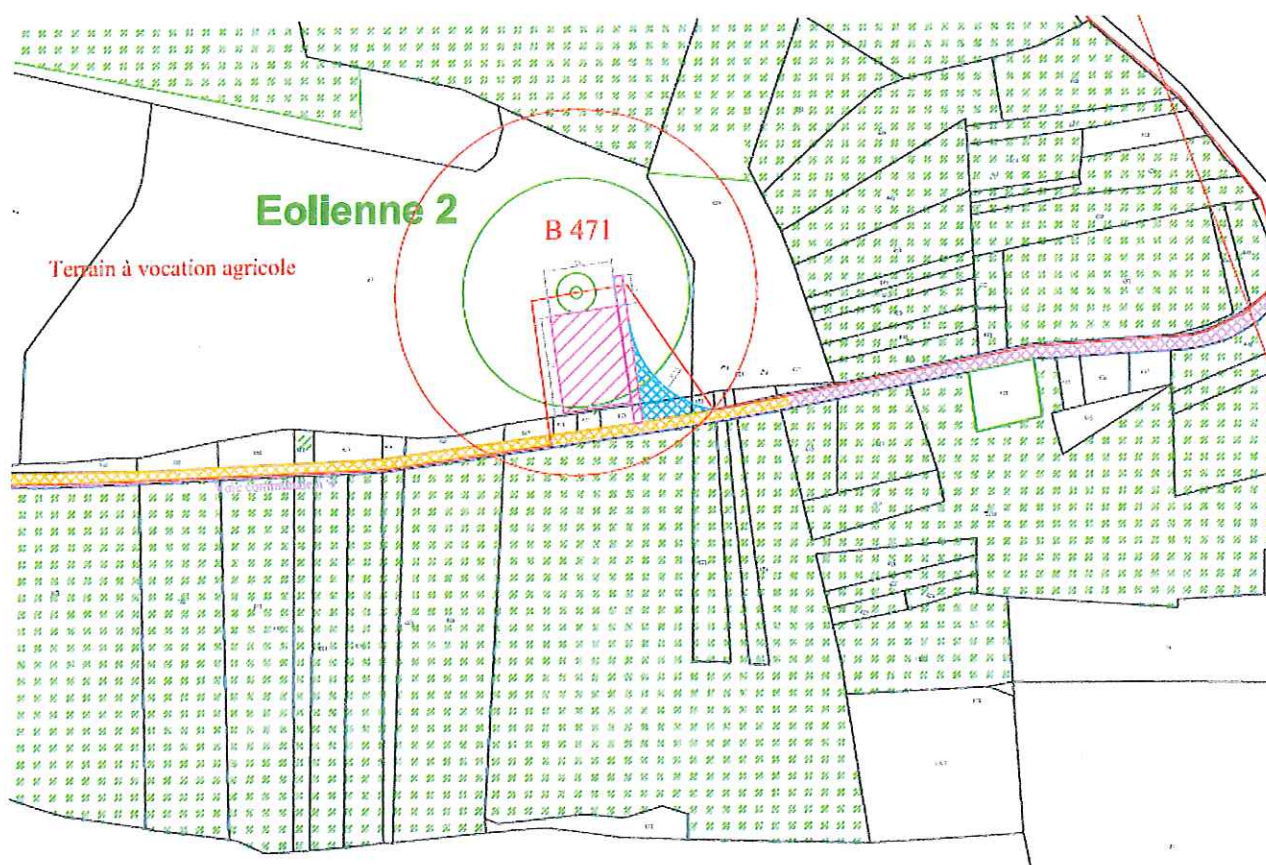
D'autres espèces, protégées également, ne sont pas prises en compte à leur juste niveau, telle que, l'Alouette lulu, le Busard Saint-Martin, la Bondrée apivore, le Milan noir, l'Engoulevent d'Europe par exemple. Le cas de ce dernier, non constaté par Caladris dans la ZIP mais à proximité, est par exemple avérée dans la parcelle B1036 (2019, LPO com. pers.)

localisée à quelques dizaines de mètres de l'éolienne E2. Or selon Calidris, l'Engoulevent a « une sensibilité modérée (dérangement) et forte (destruction de nids ou d'individus) que si une éolienne est positionnée à l'emplacement de la zone favorable à l'Engoulevent ». Au-delà de la contradiction de cette affirmation avec la suivante extraite aussi de l'étude d'impact « L'Engoulevent d'Europe a un territoire particulièrement grand, il est probable que les individus nichant à proximité puissent venir chasser au sein de la Zone d'Implantation Potentielle des éoliennes », cette observation est de nature à remettre en cause l'étude de 2014, qui n'a pas été actualisée pour la demande de 2019.

Notons que l'éolienne E2 ne se trouve pas au niveau du nid observé (parcelle BO1036 en violet) par la LPO en 2019, il n'y aura donc pas de destruction de nid. De plus, comme pour l'exemple du Busard Saint Martin, la période de travaux sera adaptée.

De plus cette éolienne va faire l'objet d'un bridage nocturne pour les chiroptères qui sera favorable à l'engoulevent, espèce nocturne également en limitant les risques de collisions et de dérangement

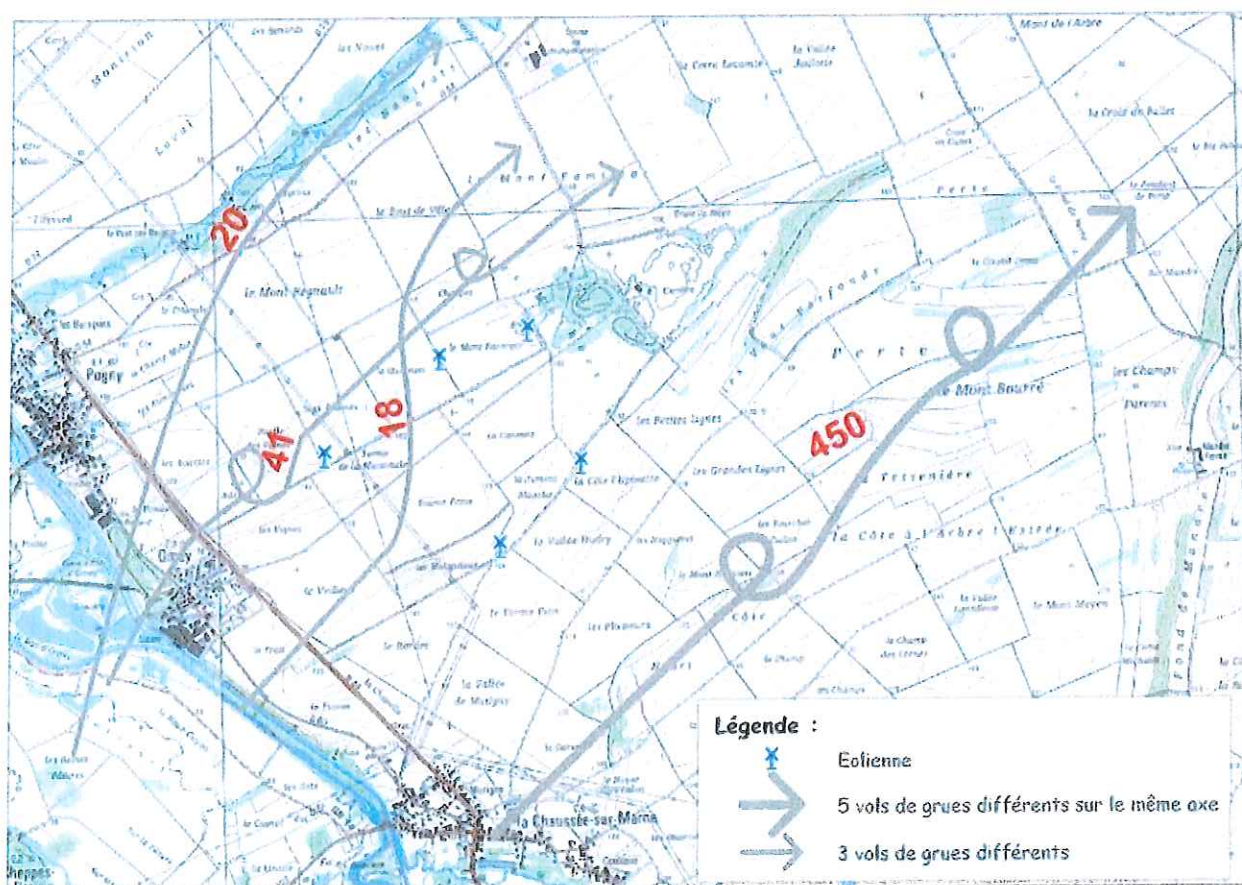
Par ailleurs, la Grue cendrée est considérée comme très sensible aux éoliennes dont la présence perturbe la migration active, obligeant à des contournements pouvant aller de 400 à 1000 m, et occasionnant demi-tours et éclatement des groupes dans certaines conditions de surprise liées à une mauvaise visibilité (Eolien et biodiversité, LPO/ADEME). Le problème des grues cendrées est loin d'être réglé compte tenu du gigantisme des aérogénérateurs et les affirmations peu étayées de CALIDRIS sur les « oscillations de plancher de vol » des grues en fonction des éoliennes restent encore à prouver scientifiquement et en toutes circonstances.

Enfin comme la LPO l'a observé en Champagne-Ardenne les Grues cendrées peuvent tout à fait traverser les parcs comme nous le notons dans notre rapport (voire carte suivante).

Bien que la Grue cendrée ne soit pas particulièrement sensible à l'éolien, la mise en œuvre de protocoles d'arrêt des éoliennes au moment des passages migratoires a été proposée en mesures d'accompagnements dans le volet Faune/Flore en page 320.

Cette mesure en lien avec le réseau Grue cendrée de la LPO permettra de brider les éoliennes avant un passage prévue de Grue cendrée. Ce bridage sera couplé avec un suivi. Les bridages interviendront lors des plus grosses journées de migration au printemps et en automne. Les effectifs étant variables d'une année à l'autre, il n'est pas possible de définir un seuil précis. Le seuil devra être défini après discussion avec le réseau Grue.

Figure 44 : Extrait de la présentation « Bat activity and hedgerows distance, new results for new considerations ? » présentée lors du CWW d'Estoril septembre 2017 (n=48 940)

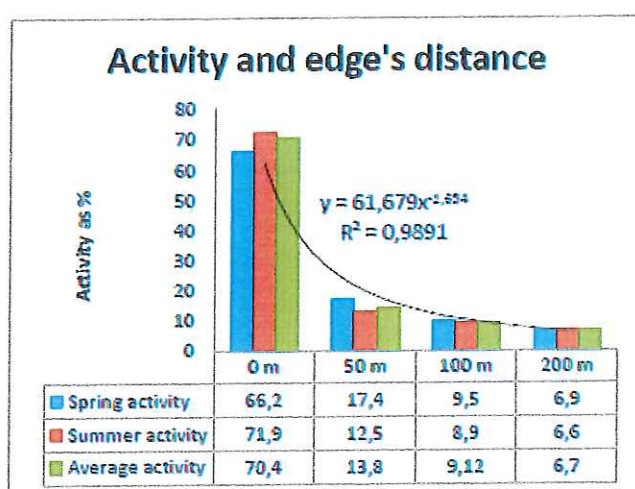
La distance d'éloignement de 200 mètres à toute lisière boisée et haie proposée par EUROBATS

constitue une recommandation définie à l'échelle européenne qui ne tient aucunement compte des particularités locales. En effet, les études de Khelm et Al, 2014 montrent que l'activité des chiroptères décroît significativement jusqu'à 50 m de distance des lisières. Puis, au-delà, l'activité est faible. Cela est corroboré dans le cadre de l'étude Volet Faune-Flore Chapitre 6.3 pages 265 à 271 concernant le suivi de l'activité des chiroptères en lisière boisée et haie. On constate que la majeure partie de l'activité se concentre à moins de 50 mètres de ces milieux naturels.

Tel que le démontre l'analyse de la distance entre les lisières de haies et boisements, l'étude Volet Faune-Flore Chapitre 11.3.2 pages 292 à 299 ; E1,E3,E4,E5 sont situées à des distances supérieures aux 50 m des lisières soit en zone de moindre impact des chiroptères.] D'où l'indication du Guide de l'étude d'impact sur l'environnement des parcs éoliens (actualisation 2010) publié par le Ministère de l'Ecologie, de l'Energie du Développement durable et de la Mer, qui stipule que « Des recommandations de distances d'éloignement préventives vis-à-vis de tel ou tel milieu (par exemple des lisières ou des forêts) ne peuvent pas être généralisées a priori ». La Société Française pour la Protection des Mammifères (SFPEM) précise que la distance d'éloignement de 200m peut être modulée « sous réserve que les choix retenus s'appuient obligatoirement sur des études sérieuses sur les effets de chaque lisière sur l'activité des chauves-souris ». C'est ce qui a été fait dans l'étude Volet Faune-Flore par Calidris puisqu'en pages 309 à 315 justifie très précisément l'application de mesures de réduction des impacts de chaque éolienne.

La recommandation EUROBATS n'interdit pas l'implantation d'éoliennes à proximité des haies et lisières dans la mesure où son non-respect doit s'accompagner de mesures de réduction significatives pour la maîtrise des risques d'impact. Les suivis mortalité devront également le confirmer, sous peine, de mesures coercitives prises par les services de l'Etat afin d'adapter l'exploitation du parc éolien (par exemple augmentation des mesures de bridage).

Commentaire CE : Propositions intéressantes et indispensables pour éviter les risques de collision des chiroptères (études sérieuses réalisées par le BE Calidris dans le volet faune-flore pages 309 à 315

Figures 9 et 10 : illustration du champ de visibilité (source : Université de Louvain)

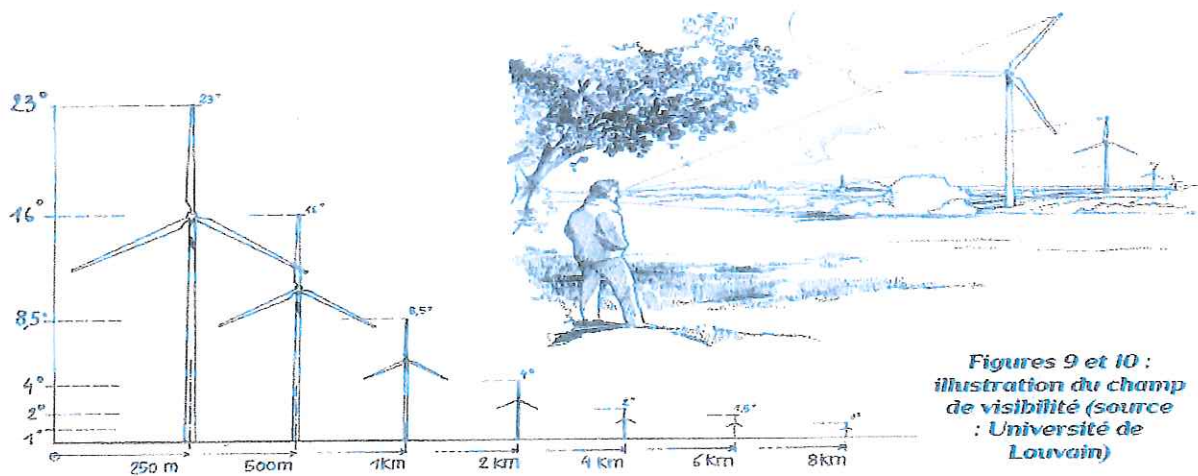
Hauteur des éoliennes perçues
 Concernant l'utilisation des ballons, nous n'avons pas connaissance de preuve tangible attestant que les ballons ont été positionnés à la hauteur déclarée par l'association. Nous nous permettons donc de douter de leur hauteur.

Concernant les assertions de M. Greuter au sujet de prétendues 'illusion d'optique', il s'agit en fait, de simples effets d'optiques physiques constatés par tout un chacun. Plus un objet est éloigné, plus il paraît petit. Cependant, ce phénomène n'est pas linéaire : la taille perçue diminue très vite les premiers kilomètres et beaucoup plus lentement après, comme le montre la courbe ci-dessous.

Commentaire CE : Eléments de réponse précis et intéressants

Carte de localisation des éoliennes et des points de calcul

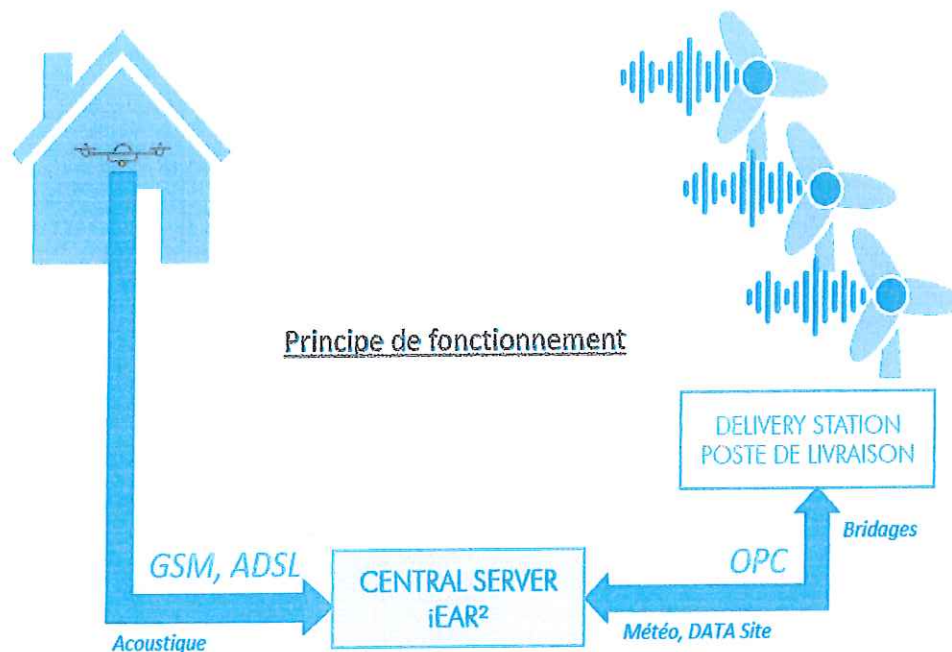
A partir de l'analyse des niveaux résiduels mesurés une évaluation des risques de dépassement a été réalisée. Des plans de bridage ont par conséquent été élaborés pour les principaux vents mesurés sur site (sud-ouest). Ces plans de fonctionnement, comprenant le bridage et/ou l'arrêt d'une ou plusieurs machines selon la vitesse de vent, permettent d'envisager l'implantation d'un parc éolien satisfaisant les seuils réglementaires.

Nous nous engageons à proposer la mise en place d'un monitoring acoustique (suivi de mesures acoustiques) dit long terme si la faisabilité technique est avérée et qui sera réalisé pendant toute la durée d'activité du comité de suivi post implantation (soit 3 ans).
